Mission régionale d'autorité environnementale

**Avis délibéré de la mission régionale
d'autorité environnementale
Hauts-de-France
sur le projet d'extension du site de production de l'entreprise
Innovafeed sur la commune de Nesle (80)
Étude d'impact et étude de dangers du 15 mars 2024**

n°MRAe 2024-7913

Vue d'ensemble du site, la phase 3 correspondant au bâtiment NL3 (page 16, description des procédés)

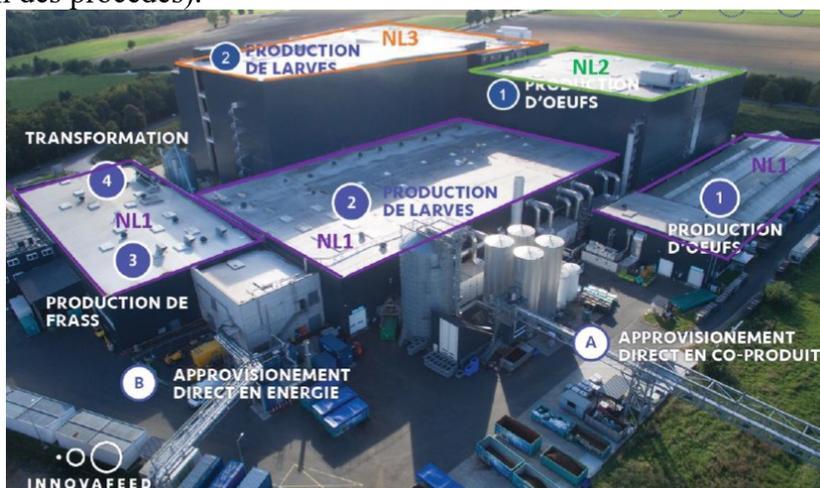
Le présent projet correspond à la phase 3 du développement du site de Nesle et vise notamment :

- la mise en service des nouveaux bâtiments d'élevage (dénommés B5/B6/B7/B8) ;
- la création d'un bâtiment de manutention (B9) ;
- l'ajout d'installations annexes (22 centrales de traitement de l'air, local sprinkler...). Le bâtiment d'élevage doit être dans des conditions climatiques régulées avec une température comprise entre 27 et 30°C et une hydrométrie de 55 % ;
- le remplacement des chaudières de secours au fioul par des chaudières de secours au gaz naturel ;
- d'autres modifications dans les bâtiments et process existants (cf. page 23 et suivantes de la description des procédés).
